ELEKTRISCHE INSTALLATIES OP LAAGSPANNING EN OP ZEER LAGE SPANNING (Boek 1 - KB 08/09/2019)

Plaats controle:	Heikant 31, 3390 TIELT-WINGE		
EAN-code installatie:	/		
Tarief teller(s):	Dubbeluur	Private HS-cabine:	Neen
Nummer teller(s):	39023996	DNB:	Fluvius
Index teller(s):	89849/55341	Type lokaal:	Open woning
Type installatie:	Wooneenheid

Overeenkomstig de voorschriften van Boek 1 – Installaties op laagspanning en op zeer lage spanning – Interne procedure QPRO/ELE/001			
Type controle:	Controlebezoek verkoop oude huishoudelijke installatie (8.4.2)		
Datum uitvoering:	☒ Vóór 01/10/1981	☐ Na 01/10/1981 en vóór 01/06/2020	☐ Na 01/06/2020
Nota's:	Zie rubriek "VASTSTELLINGEN - Opmerkingen"		
Afwijkingen (Deel 8):	Toegepast		
Herkeuring op verslag:	/

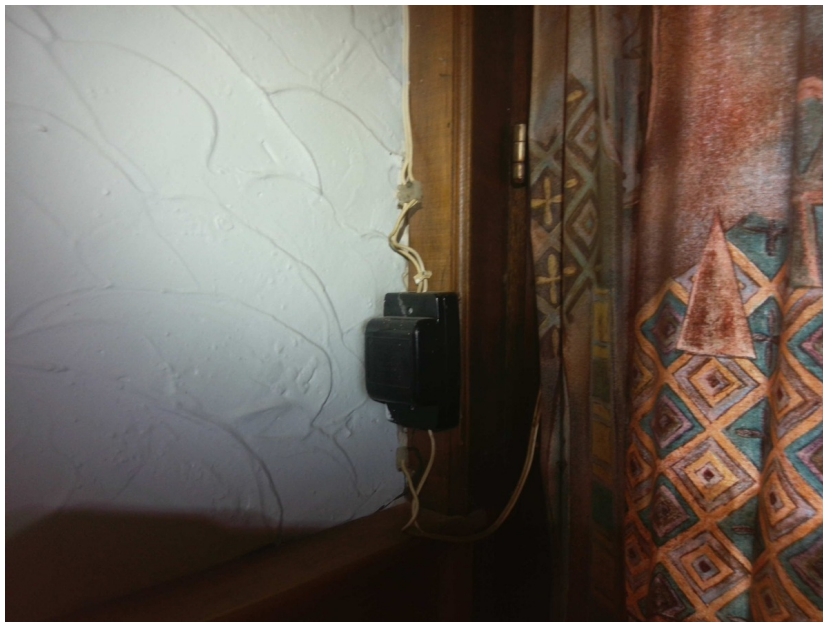
2.01. - De spreidingsweerstand van de aardverbinding van een huishoudelijke elektrische installatie moet kleiner zijn dan 100Ω. Voor spreidingsweerstand groter dan 30Ω moeten aanvullende differentieelstroominrichtingen voorzien worden: ten minste 2 differentieelstroominrichtingen max. 30mA, voor ten hoogste 16 enkel- of meervoudige contactdozen (of equivalent) per differentieelstroominrichting; 1 x max. 100mA voor de stroombanen van vaste en vast opgestelde toestellen, van contactdozen gevoed via een individuele beschermingstransformator en elke andere stroombaan die standaard niet verplicht door een differentieelstroominrichting max. 30mA beveiligd dient te worden. Het is aangeraden om een aardverbinding te voorzien met spreidingsweerstand kleiner dan 30Ω. (Boek 1, Onderafdeling 4.2.3.2./4.2.4.3. (b))

Uitleg: 43,5

Foto in bijlage
